VYSVĚTLENÍ ZADÁVACÍ DOKUMENTACE Č. 11

Název zadavatele:	Město Kolín
Sídlo zadavatele:	Karlovo náměstí 78, 280 12 Kolín
IČO:	00235440
Osoba oprávněná jednat za zadavatele	Mgr. Michael Kašpar, starosta
Název veřejné zakázky:	ZŠ Kolín-Sendražice – stavební úpravy a přístavba

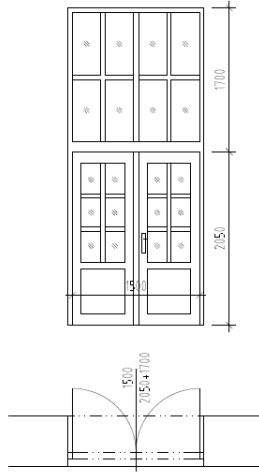
Ve Výpisu dveří jsou pod označením DN-26 dveře, které mají být replikou stávajících dveří a mají být plastové osazené v ocelové zárubni.

Naši dodavatelé nás informovali, že dveře do ocelové zárubně nedělají. Bylo by možné provést kompletní výměnu a nacenit dveře plastové do plastové zárubně?

Dále u dveří není specifikované zasklení, zda dvojsklo nebo trojsklo. V popisu je uvedené bezpečnostní zasklení, má být z obou stran nebo jen jednostranné (venkovní nebo vnitřní)?

Dveře naceňte s plastovou zárubní. Dvojsklo. Bezpečnostní zasklení z venku i zevnitř.
